MINOX 35 EL

Type 10800

Ersatzteile Reparatur

KUNDENDIENST - MITTEILUNG NR. 1

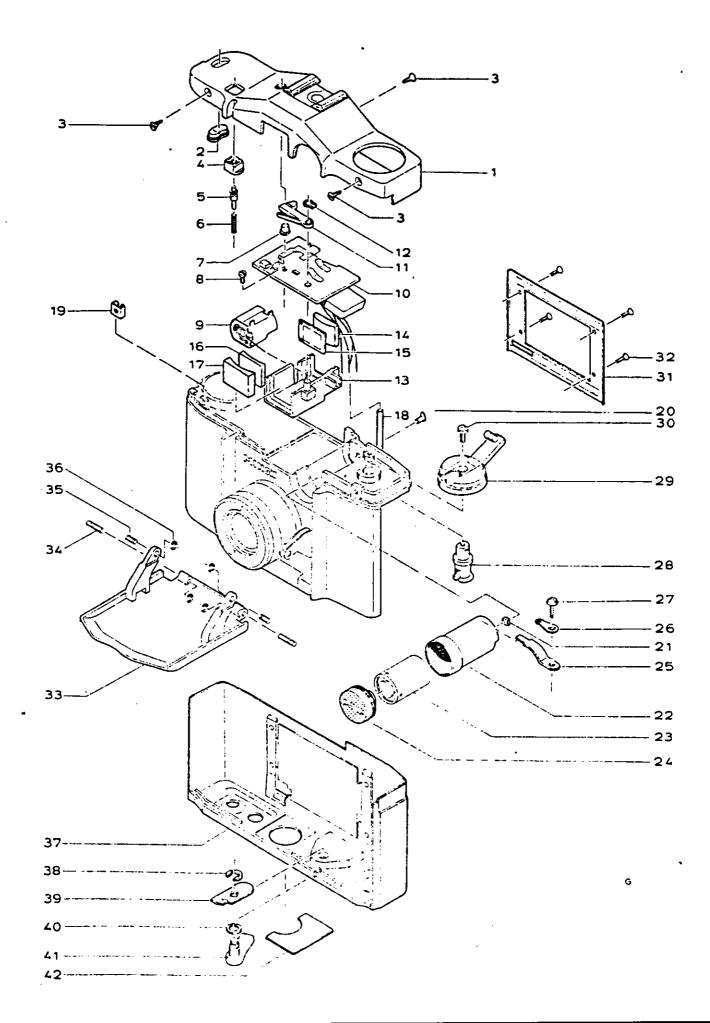
Ungleichmäßige Bildabstände und Bildüberlappungen sind auf ein zu großes Spiel im Zahnradgetriebe zurückzuführen. Dieses Spiel wurde verringert. Tauschen Sie bitte bei diesen Reklamationen die Getriebeplatte, Teil-Nr. 01080 31000 (Bild-Nr. 132, Seite 4), gegen die neue Ausführung aus. Getriebeplatten der alten Ausführung vernichten Sie bitte.

Blitzgeräte, deren Blitzschuh auf der Unterseite einen kleinen Freiraum haben, neigen zu einer schlechten Umschaltung des Blitzschalters. Die Folge ist, daß der Blitzschalter die Blitzzeit nicht einschaltet und die Kamera mit der automatischen Zeitsteuerung weiterarbeitet. Die Bilder zeigen dadurch Doppelbelichtungen (Unschärfen, Heiligenschein, Luftschlangen). Durch eine technische Änderung wurde die Eingriffshöhe des Blitzschalters um 0,7 mm vergrößert. Bei Reklamationen dieser Art verwenden Sie bitte den neuen Blitzschalter, Teil-Nr. 01080 17000 (Bild-Nr. 11, Seite 1) und die neue Gehäusekappe, Teil-Nr. 01080 38000 (Bild-Nr. 1, Seite 1).

Einige Fotoamateure hatten beim Einsetzen der Filmpatrone in die EL Schwierigkeiten. Aus diesem Grunde wurde der Spulenmitnehmer geändert. Der alte Spulenmitnehmer, Teil-Nr. 01080 12022 (Bild-Nr. 28, Seite 1) läuft aus und wird durch die neue Ausführung, Teil-Nr. 01080 14000, ersetzt. Der neue Spulenmitnehmer ist ca. ab Juli 1976 lieferbar.

Da es hin und wieder vorkam, daß sich Gelenk- bzw. Scharnierstifte lösten, wurde hier eine technische Anderung vorgenommen. Der Scharnierstift, Teil-Nr. o1080 26012 (Bild-Nr. 34, Seite 1) und die Sicherungsscheibe, Teil-Nr. 00000 31070 (Bild-Nr. 36, Seite 1) wurden durch den Paßkerbstift 2 x 6 mm, Teil-Nr. 00000 34037, ersetzt. Der Gelenkstift, Teil-Nr. 01080 26013 (Bild-Nr.35, Seite 1) und die Sicherungsscheibe, Teil-Nr. 00000 31070 (Bild-Nr. 36, Seite 1) werden ersetzt durch den Raststift, Teil-Nr. 01080 26016 Die Gelenk- und Scharnierstifte sind weiterhin lieferbar. Der Einbau des Paßkerbstiftes und des Raststiftes in ältere Kameras

Das Filmuhrrad, Teil-Nr. 01080 12019 (Bild-Nr. 123, Seite 4) und die Zählscheibe, Teil-Nr. 01080 12021 (Bild-Nr. 126, Seite 4), werden durch das Filmuhrrad, Teil-Nr.o1080 12119, bei dem die Zählwerkzahlen eingedruckt sind, ersetzt.

Die Gehäusekappe, Teil-Nr. o1080 38000 (Bild-Nr. 1, Seite 1), wird durch eine neue Gehäusekappe, die auf der Rückseite eine zusätzliche Befestigungsbohrung hat, ersetzt. Die zusätzliche Befestigung erfolgt mit der Senkblechschraube, Teil-Nr. 00000 30008. Bei Verwendung der neuen Gehäusekappe in Verbindung mit

Ca. ab Kamera-Nr. 3592000 wird ein neues Meßinstrument (Bild 9, Seite 1) eingebaut. Es ist in seiner Ausführung robuster, weniger empfindlich gegen Staub und ist kräftiger (größeres Drehmoment).

11. Neue Filmführung (Bild-Nr. 31, Seite 1)

Die Filmführung wurde auf der linken Seite in ihrer Länge verkürzt um ein leichteres Austreten des Filmes aus der Filmpatrone zu ermöglichen. Gleichzeitig wurden zur Befestigung Senkschrauben mit Kreuzschlitz, Teil-Nr. 00000 30099, eingeführt.

alten Gehäusen ist die Zusatzbohrung im Gehäuse nach der Gehäusekappe abzubahren (Bohrerdurchmesser 1,1 mm - 0,05 mm).

Mit der Anderung des Meßinstrumentes wurde auch der Vorwiderstand R 7 von 10 K Ohm in 2,4 K Ohm geändert. Der neue Widerstand hat die Teil-Nr. 00000 36257. Das alte Meßinstrument ist nicht mehr lieferbar. Bei Austausch des alten Meßinstrumentes in die neue Ausführung ist der Vorwiderstand mit zu ändern.

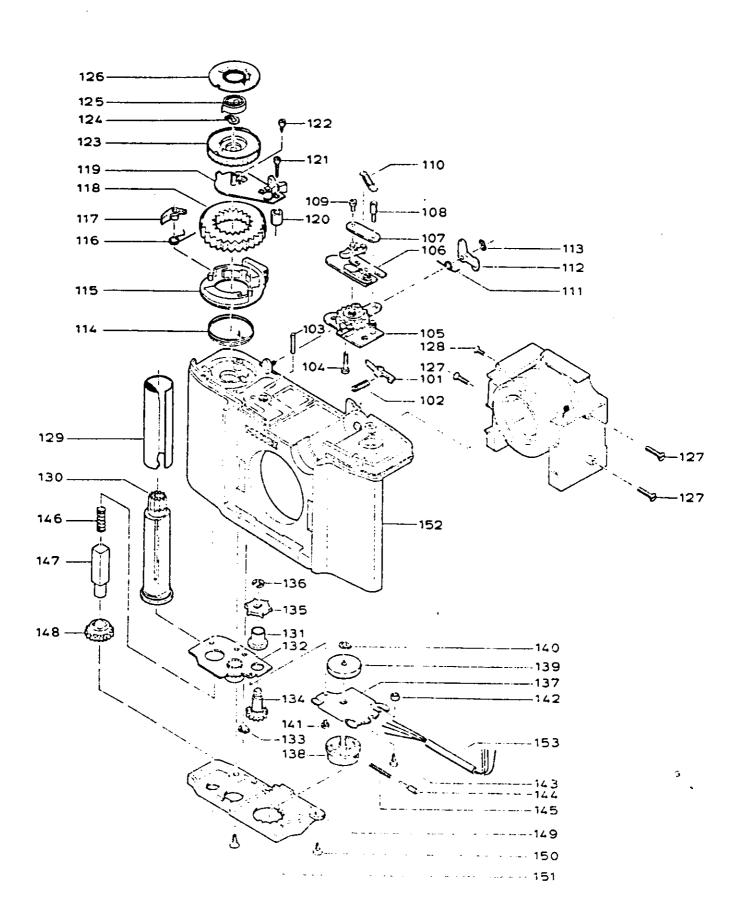
Ab Kamera - Nr. 3635000 ist die Entsperrstange (Bild-Nr. 147, Seite 4) einrastend. Dies bedeutet, daß zum Rückspulen des Filmes die Entsperrstange nur einmal kurz gedrückt werden muß und anschließend für den gesamten Rückspulvorgang gedrückt bleibt, also eine Erleichterung für den Amateur. Folgende Teile sind durch diese Änderung neu: Hülse, kpl., Teil-Nr. olo80 30100 (Bild-Nr. 130, Seite 4) - Getriebeplatte,kpl., Teil-Nr. olo80 31100 (Bild-Nr. 132, Seite 4) - Übertragungsrad, Teil-Nr. olo80 36109 (Bild-Nr. 148, Seite 4) - Filmtransportrad, Teil-Nr. olo80 36104 (Bild-Nr. 135, Seite 4) und der Getriebedeckel, kpl., Teil-Nr. olo80 37000 (Bild-Nr. 149, Seite 4). Der Getriebedeckel enthällt hier zusätzlich den Sperrschieber, Teil-Nr. olo80 36131, der durch einen Greifring G 1,5, Teil-Nr. ocooo 31071 gesichert ist.

- Teil-Nr. 01080 30000 a) Hülse, kpl.
- b) Getriebeplatte, kpl., Teil-Nr. o1080 31000
- Teil-Nr. 01080 36104 c) Filmtransportrad,
- Teil-Nr. 01080 36012 (siehe Punkt 11) d) Neue Filmführung,
- e) Neue Rückspulscheibe (siehe Punkt 10)
- f) Spulenmitnehmer, kpl., Teil-Nr. 01080 14000

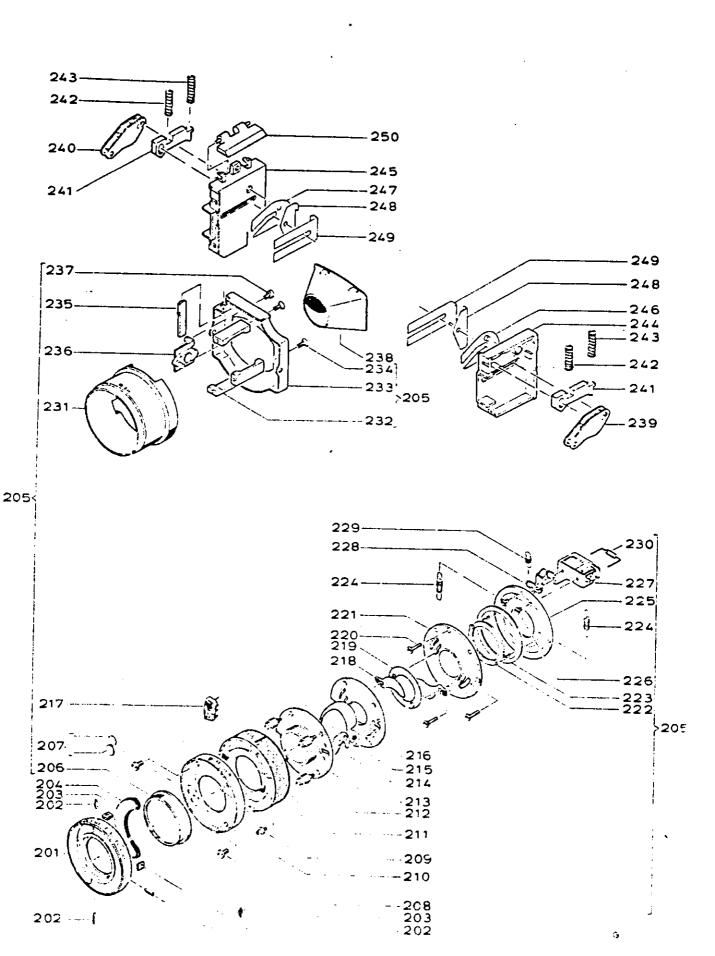
- b) Änderung des Fotowiderstandes, kpl. (Bild-Nr. 217, Seite 7) im Objektiv, kpl.. Die Werte des Fotowiderstandes wurden geringfügig verändert. Objektive die den neuen Fotowiderstand beinhalten tragen auf der Objektiv-Leiterplatte die Kennzeichnung 3. Kennzeichnungsstelle siehe Seite 22.

13. Anderung des Meter- bzw. Feetringes (Bild-Nr. 201, Seite 7)

Da die Anschlagschraube , Teil-Nr. 01080 50002 (Bild-Nr. 209, Seite 7), im Führungsschlitz des Meter- bzw. Feetringes klemmen konnte, wurde der Führungsdurchmesser von 1,3 mm in 1,05 mm geändert. Damit verändert sich auch der Anschlag im Meter- bzw. Feetring. Dies wurde durch einen Druckbildvorsatz von 3 Grad (Zahlen verschoben) am Meter- bzw. Feetring ausgeglichen. Alle Meter- bzw. Feetringe und alte Anschlagschrauben laufen

14. Abdeckstreifen (Eild-Nr. 249, Seite 7) verbogen

Bei den ersten Kameras, die mit der Abdecklamelle II ausgerüstet wurden, konnte es passieren, daß die Abdeckstreifen sich verbogen. Die Materialstärke der Abdecklamellen und der Abdeckschieber wurde daraufhin von 0,1 mm auf 0,07 mm reduziert. Bei Reklamationen dieser Art erneuern Sie bitte folgende Teile:

Beim Austauschen ist darauf zu achten, daß nur alte oder nur neue Meter- bzw. Feetringe und Anschlagschrauben zueinander passen. Sollten Sie einmal ein altes und ein neues Teil kombiniert haben, so merken Sie dies daran, daß der Anschlag bei Einstellung auf Unendlich um 3 Grad verschoben ist. Eines der Teile ist dann zu wechseln.

Achtung! Alle oben aufgeführten Teile müssen eine Materialstärke von 0,07 mm haben!

Schaltplan ab Nr. 3736001

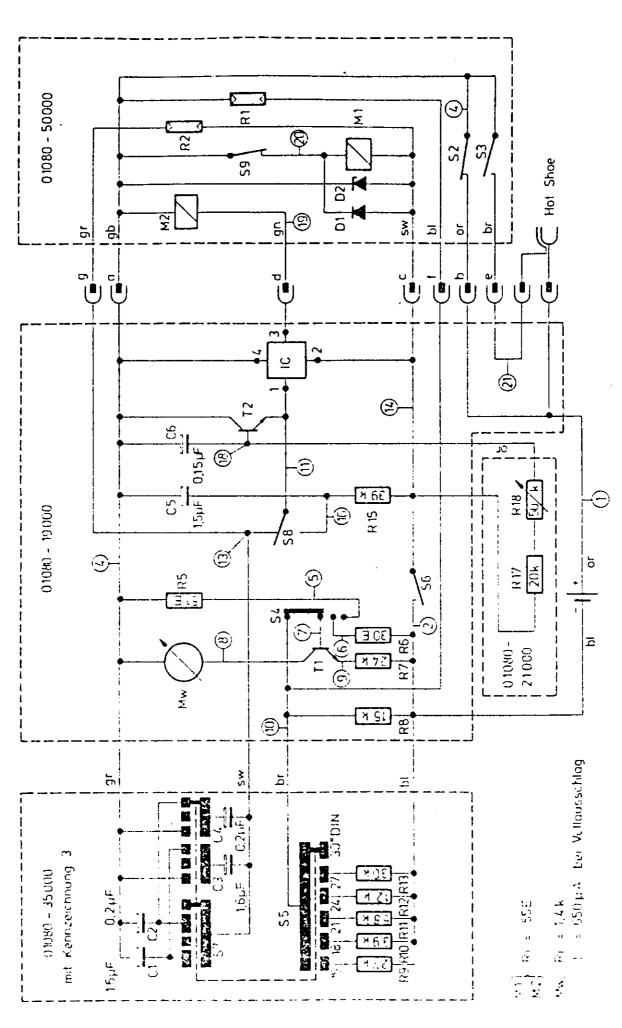
Damit die kürzeste Verschlußzeit schneller und einfacher zu justieren ist, wird ab Kamera-Nr. 37 36 001 ein Potentiometer, Teil-Nr. 00000 36303, mit Vorwiderstand, Teil-Nr. 00000 36304, welche an der Trägerplatte, montiert, Teil-Nr. 01080 21000, sitzen, in die Kamera eingebaut. Der Potentiometer kann durch das Loch neben dem Spulenmitmehmer, mit Hilfe eines Schraubenziehers, erreicht und verstellt werden.

Auf Grund der Anderung unter Punkt 2 wird die Leiterplatte, kpl., ab sofort ohne Widerstand R 14 (siehe Schaltplan, Seite 21) geliefert. Bei Verwendung der Leiterplatte in Kameras ohne Potentiometer ist der Widerstand R 14, Teil-Nr. 00000 36222, nachträglich einzulöten.

Bei Verwendung der Leiterplatte in Kameras mit Potentiometer sind hier anstelle des Widerstandes R 14 die Anschlußdrähte der Trägerplatte, montiert, Teil-Nr. 01080 21000, anzulöten. Der Widerstand R 16, Teil-Nr. 00000 36223, entfällt (siehe Schaltplan, Seite 21), da er für die Funktion der Schaltung nicht mehr benötigt wird.

Bitte beachten Sie hierzu den neuen Schaltplan, Seite 21 C.
